PROJET DE CONSTRUCTION D UNE VILLA RESIDENTIELLE SIS A MBAO

Titre: R+1 - DEMOLITIONS

Titre: R+1 - CONSTRUCTIONS

Titre: R+1 - PROJET FINAL

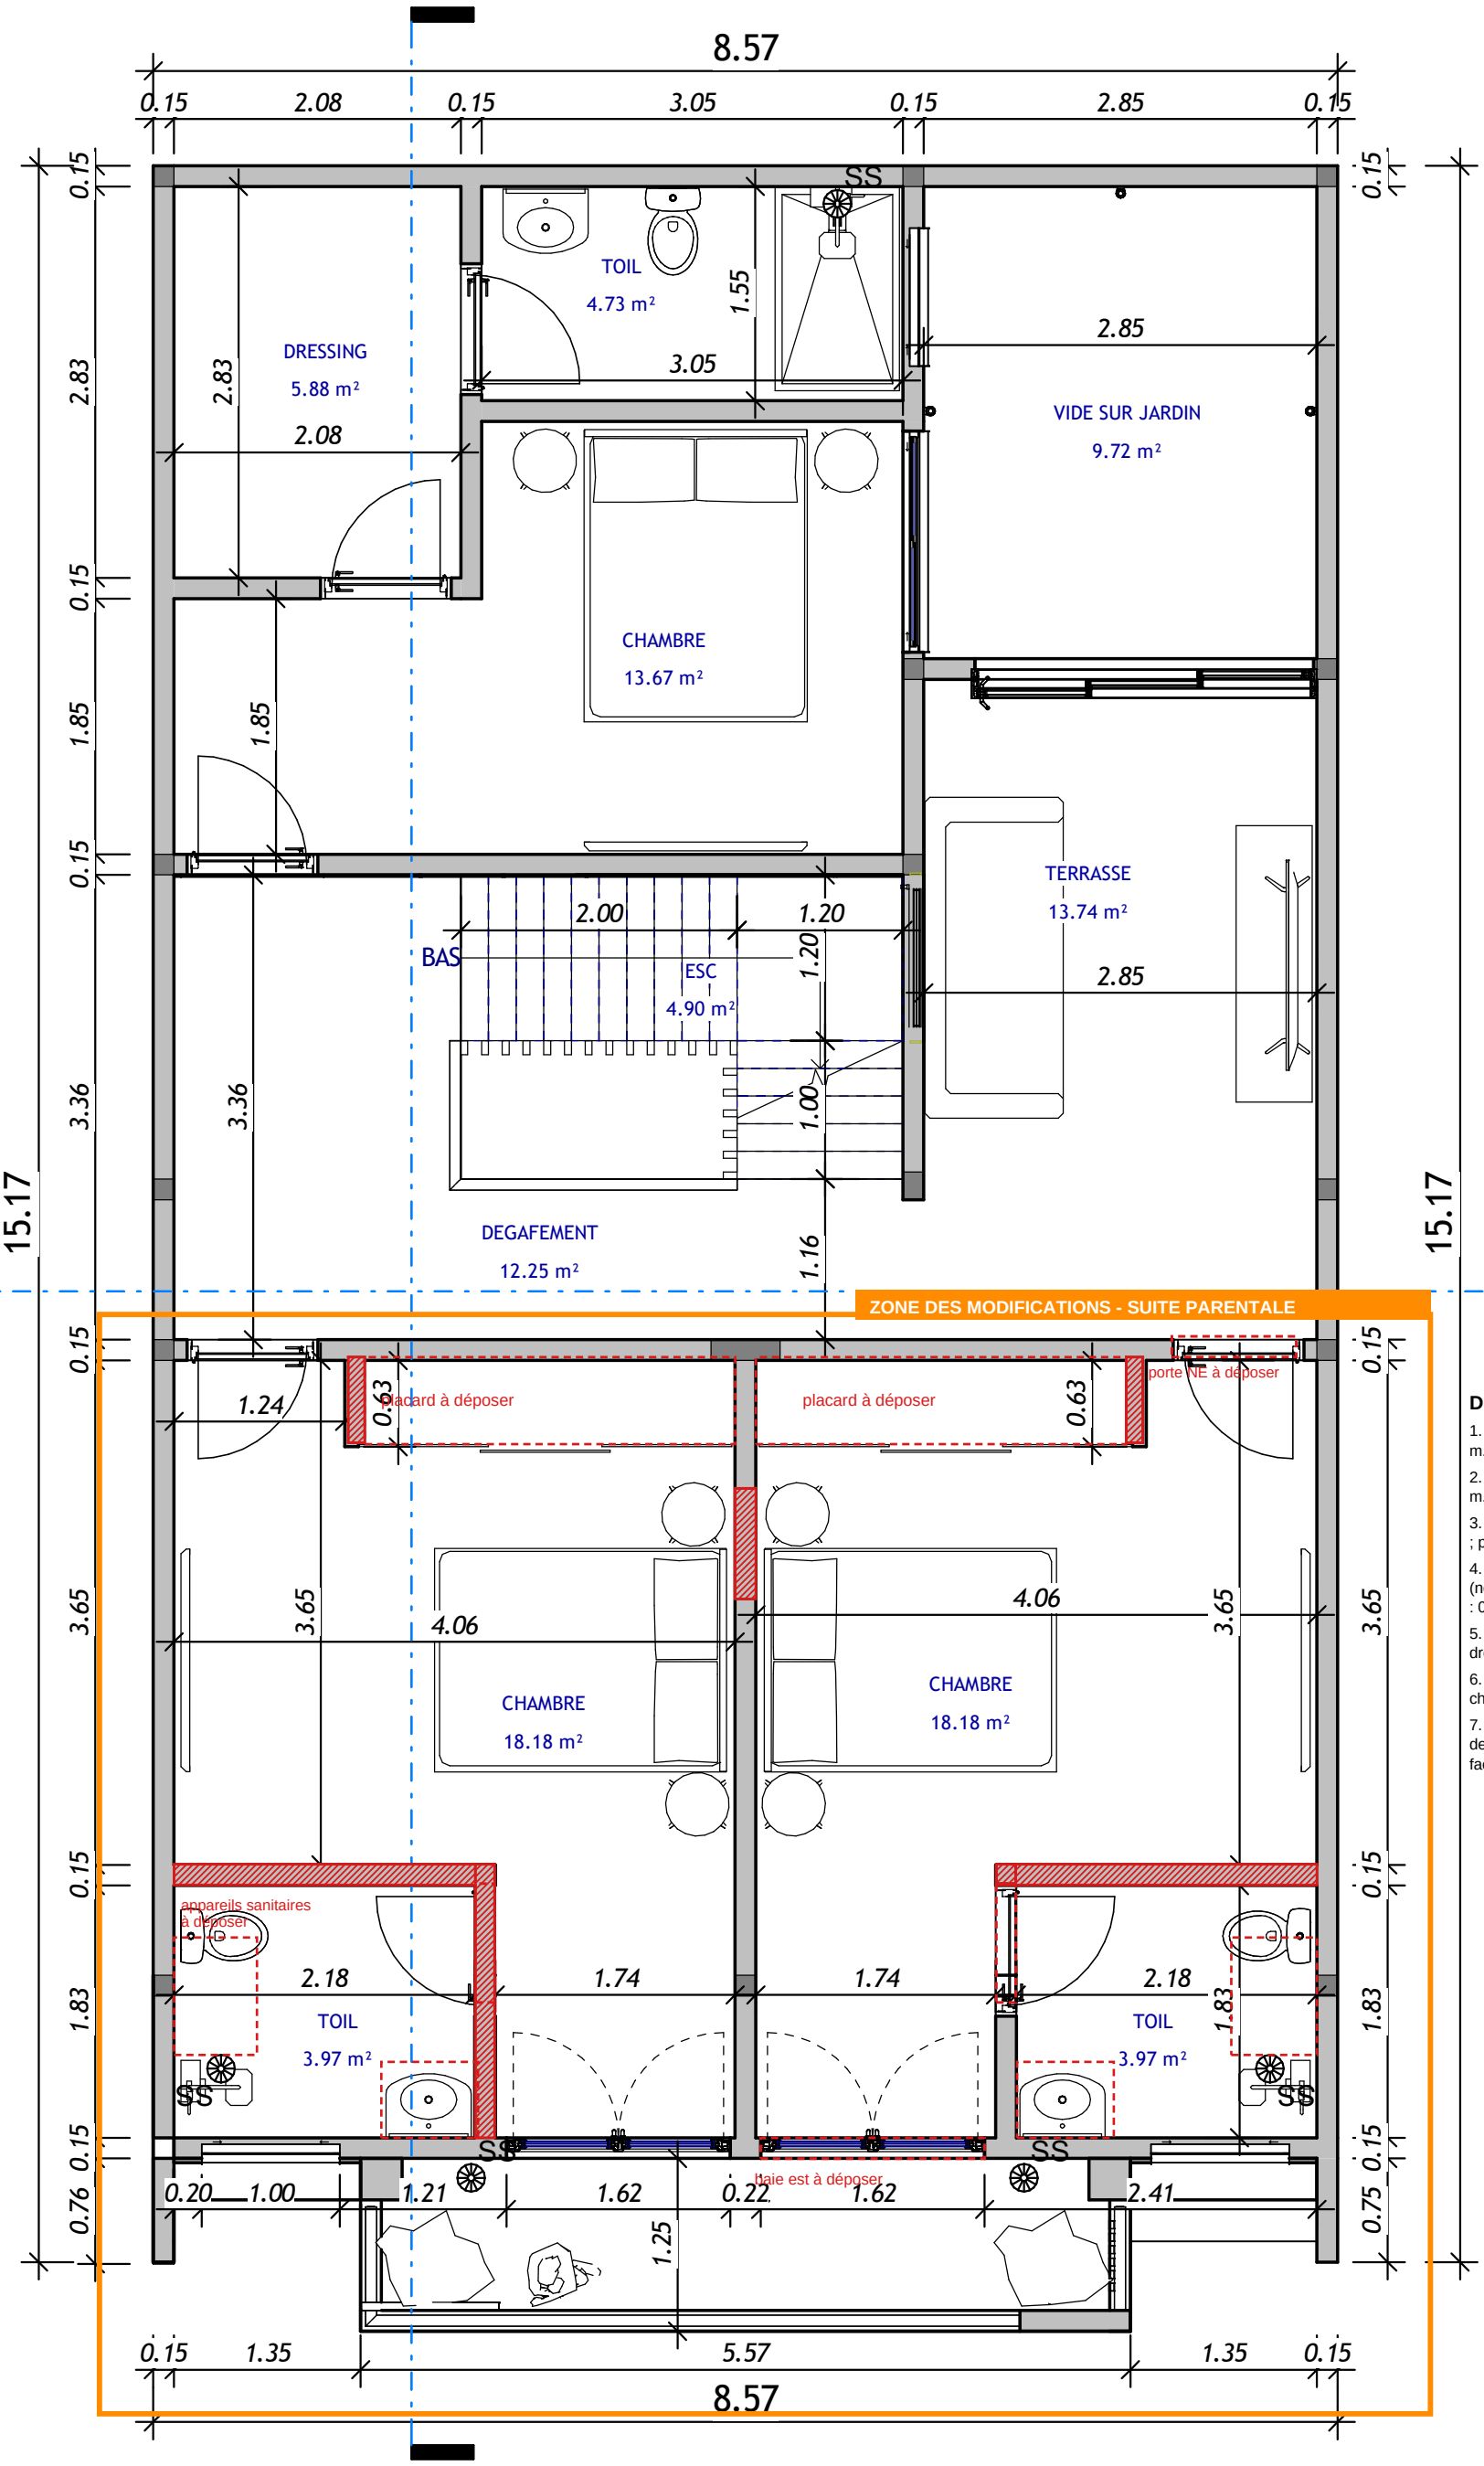
1. Cloison nord du WC ouest, 2.32 m.
2. Cloison est du WC ouest, 1.98 m.
3. Cloison nord du WC est, 2.32 m ; petit retour du mur ouest, 0.14 m.
4. Percement de la cloison centrale (non porteuse, sous la poutre B14) : 0.80 m, linteau à prévoir.
5. Deux petits murs de l'ancien dressing : 0.62 m chacun.
6. Placards coulissants des deux chambres.
7. Appareils sanitaires, deux portes de WC, porte NE, baie est de façade.

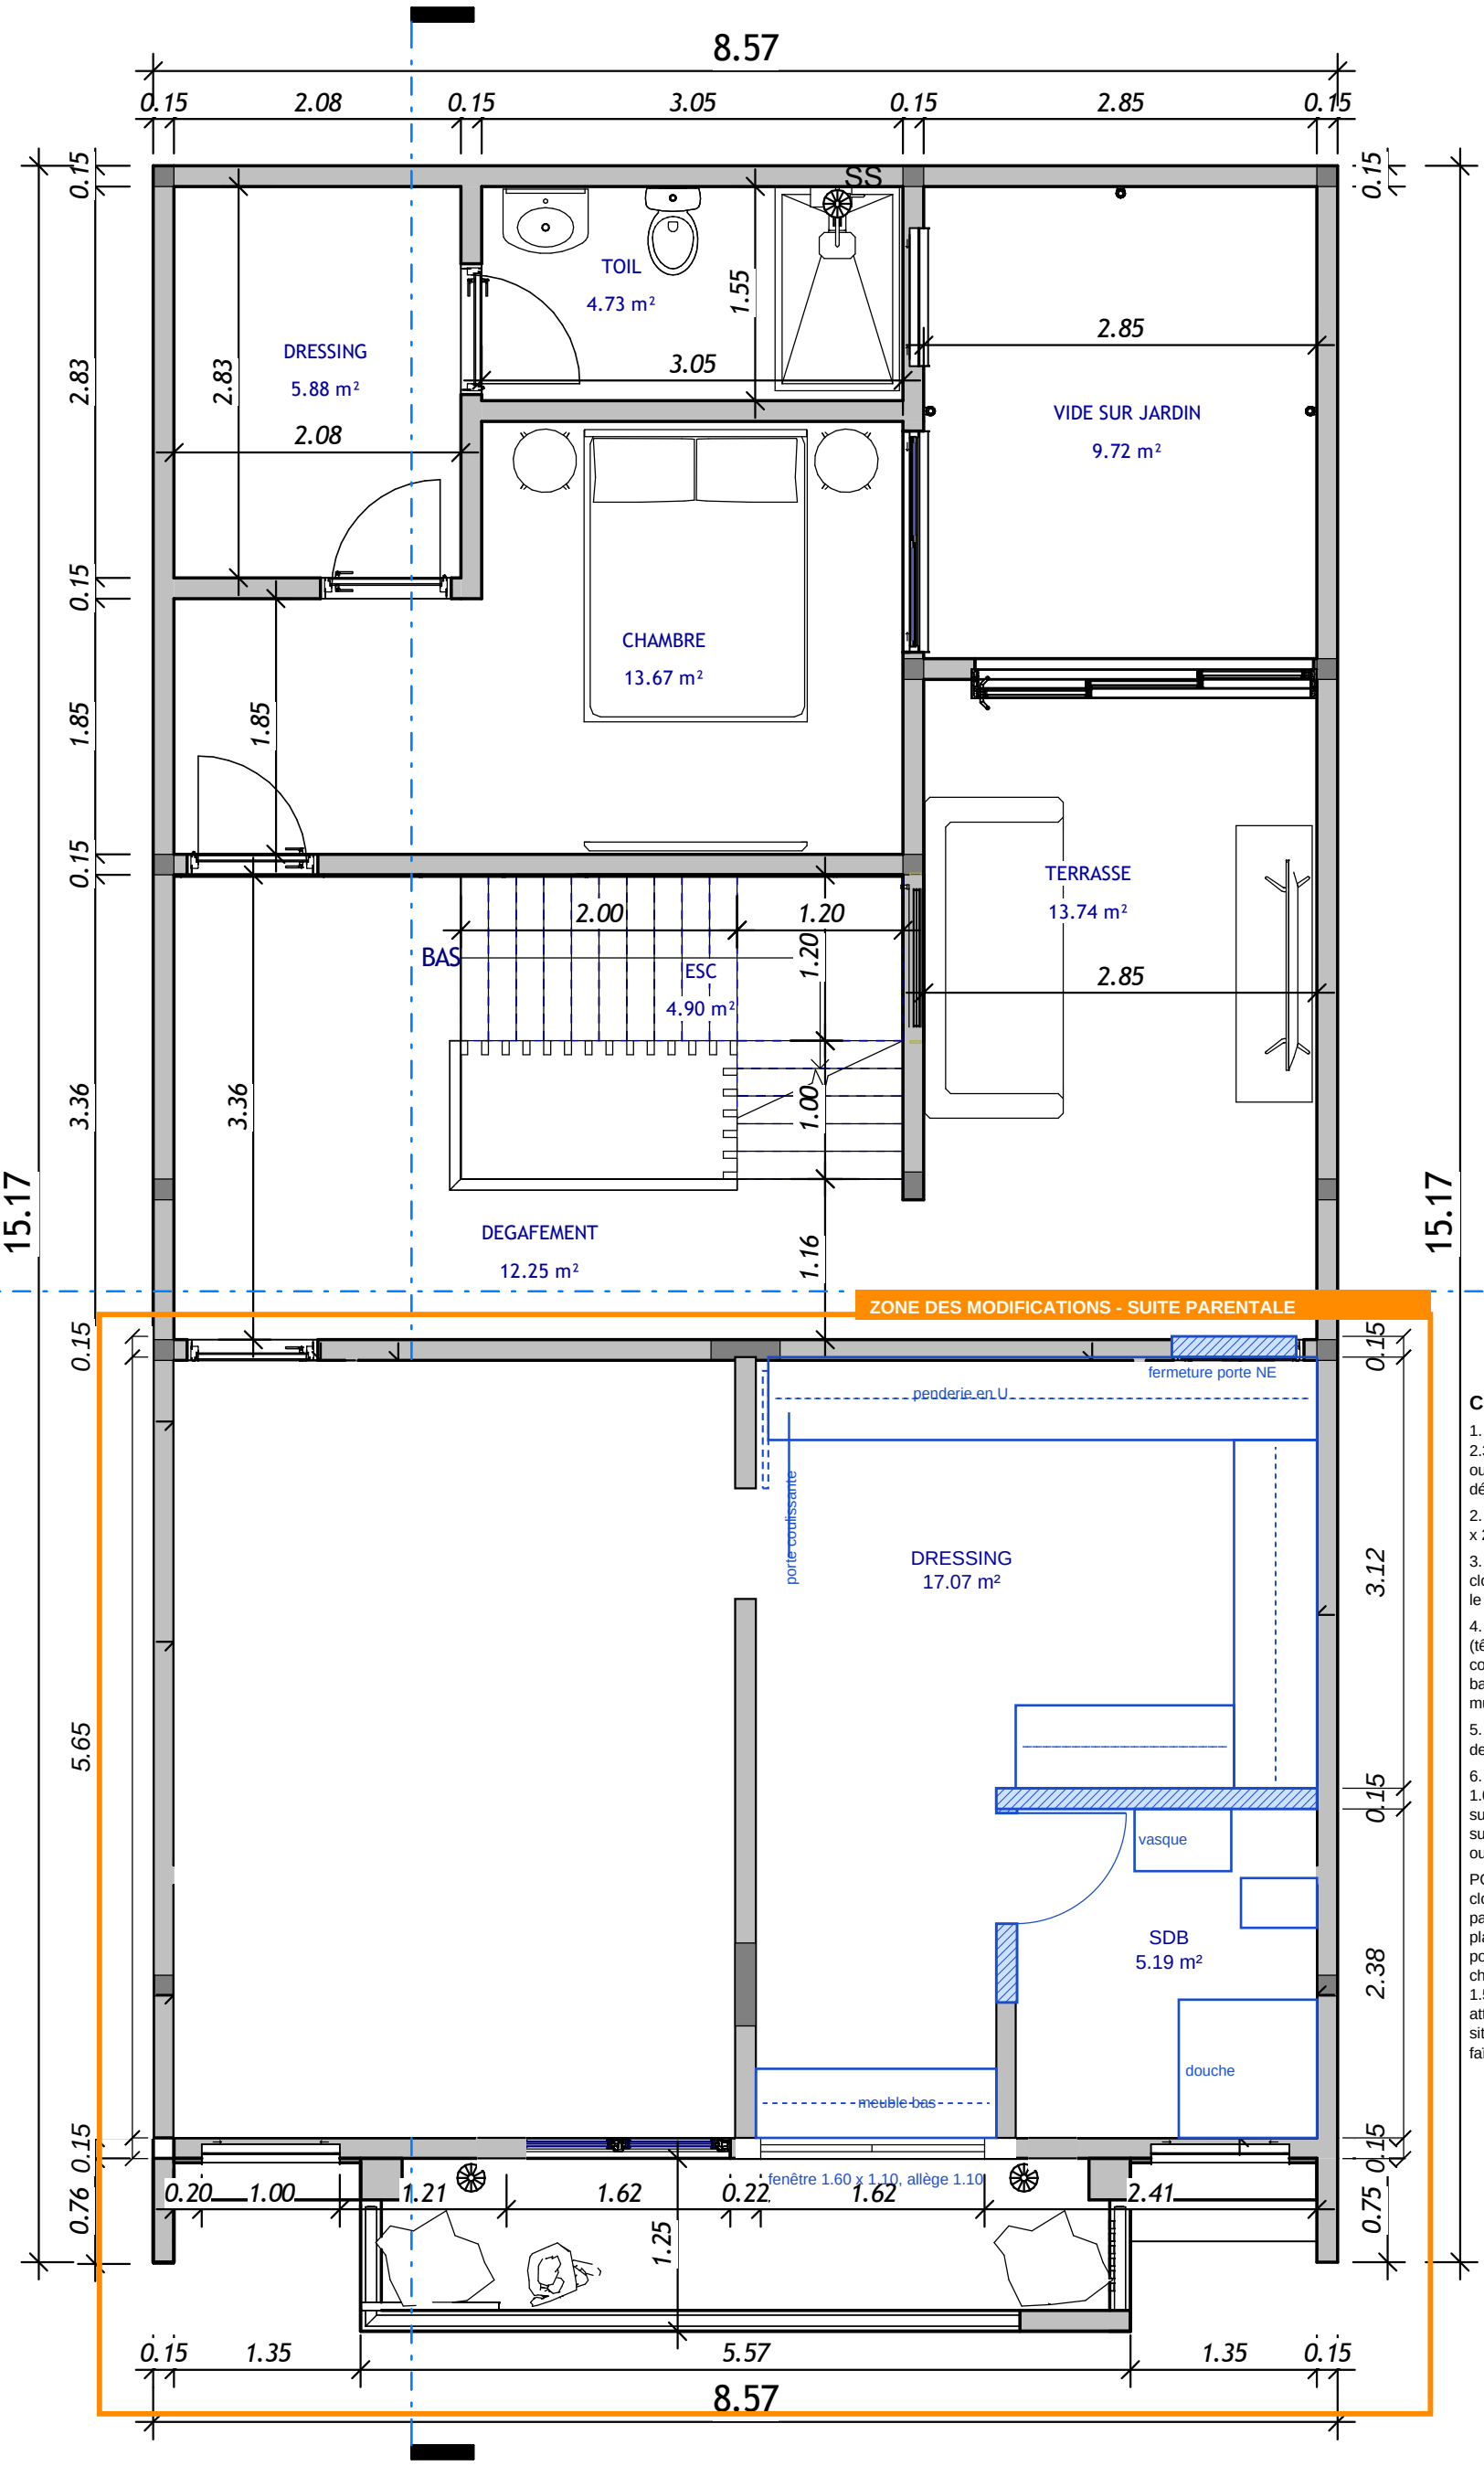
1. Cloison nord de la salle de bain, 2.32 m, à 2.38 de la façade ; mur ouest prolongé de 1.22 m (porte déplacée à 1.55-2.35).

2. Fermeture de la porte NE (0.90 x 2.20) en maçonnerie.

3. Porte coulissante 0.80 dans la cloison centrale, vantail rangé vers le nord derrière la penderie.

4. Fenêtre 1.60 x 1.10, allège 1.10 (tête 2.20, linteau de la baie conservé), dans l'ouverture de la baie est ; meuble bas 1.74 x 0.50 mur à mur.

5. Penderie en U (nord, est, mur de la salle de bain), sans îlot.

6. Salle de bain : douche 1.00 x 1.00 avec paroi vitrée côté WC, WC suspendu, meuble vasque suspendu 0.70 ; porte 0.80, vantail ouvert contre le mur nord.

POINTS DE L'INGÉNIEUR : (a) cloison nord de la salle de bain parallèle aux nervures 12+8 du plancher, à 0.55 de l'ancienne : poutrelle doublée ou calcul de charge ; (b) linteau neuf de la porte 1.55-2.35 avec appuis de 0.20 ; (c) attentes de plomberie à relever sur site (WC déplacé) ; (d) étanchéité sous faïence toute hauteur côté vasque.
